Dossier : Aménagements de l'esplanade du J4 et de la promenade Louis Brauquier à  
Marseille

### **Avis délibéré de l'Autorité environnementale sur l'esplanade du J4 et la promenade Louis Brauquier (Marseille, 2<sup>ème</sup> arrondissement)**

**n°Ae: 2011 - 71**

**Avis établi lors de la séance du 21 décembre 2011 - n° d'enregistrement : 008029-01**

Source: EPAEM

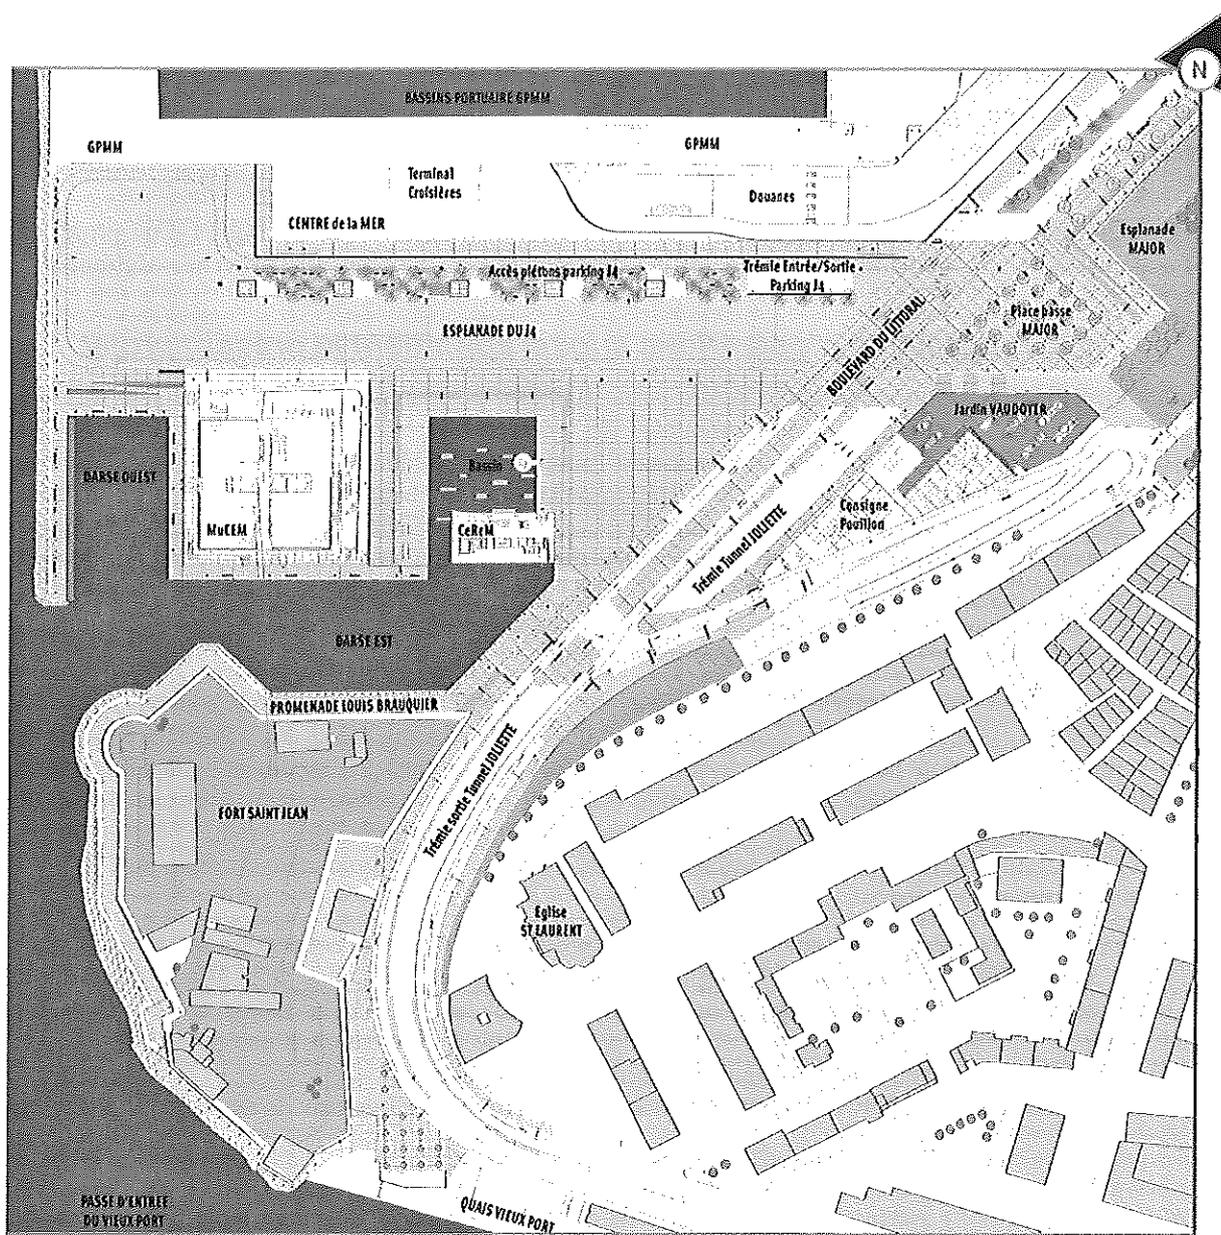
L'Ae relève par ailleurs que d'autres aménagements sont prévus, à un stade de conception très avancé, dans l'immédiate continuité du présent projet : réhabilitation de la terrasse et des voûtes de la Major, restauration de la « Consigne Pouillon », aménagement de la zone entre la terrasse de la Major et la « Consigne Pouillon », réaménagement du boulevard du littoral dans sa partie Sud, création d'une passerelle entre le MuCEM et le fort Saint-Jean, création d'une passerelle entre l'église Saint-Laurent et le Fort Saint-Jean, semi-piétonnisation du Vieux Port. Néanmoins leur examen conduit à estimer qu'ils ne font pas partie du

programme d'opérations dont relève le présent projet, car ils auraient pu être réalisés sans le présent projet, et réciproquement. *Compte tenu des fortes interférences visuelles entre l'esplanade réaménagée et ces projets, pour la bonne information du public, l'Ae recommande de présenter brièvement tous les choix arrêtés à ce jour pour réhabiliter cette zone.*
